女川原子力発電所2号炉 保安電源設備について (審査会合コメント回答)

令和元年 7月4日
東北電力株式会社

-
1. 審査会合での指摘事項
 2. 指摘事項に対する回答

(2) 軽油タンクの容量及び系統構成

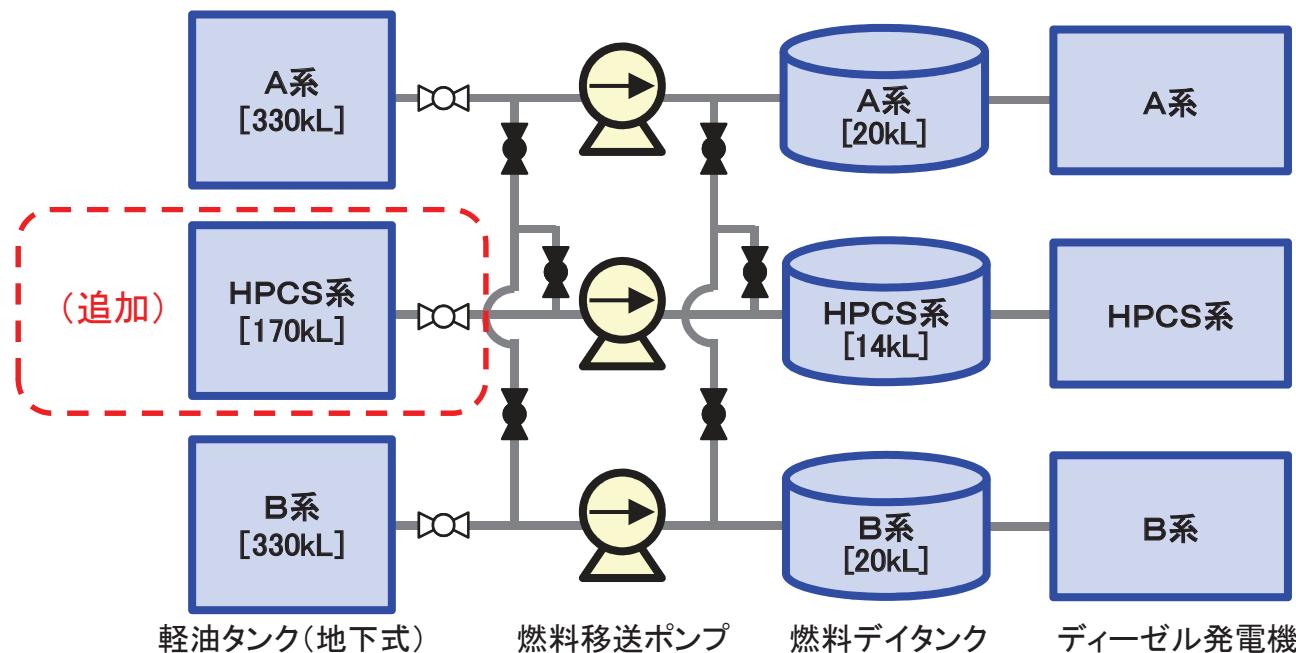
○設置許可基準規則第33条第7項の解釈「非常用ディーゼル発電機等の燃料を貯蔵する設備(耐震重要度分類Sクラス)は、7日分の連続運転に必要な容量以上を敷地内に貯蔵できるものであること」に対する適合性について、考え方を整理して提示すること。

● 非常用及び高圧炉心スプレイ系ディーゼル発電機の燃料消費量

$$V_{A\text{系}} = N \times C \times 1.03^* \times H / \gamma$$

$$= (6100 \times 0.2293 \times 1.03 \times 168) / 830$$

$$= 291.61 \approx \underline{\text{約}292(\text{kL}) < 330(\text{kL}) \text{【軽油タンクA系容量】}}$$

$V_{B\text{系}}$ は $V_{A\text{系}}$ と同じ
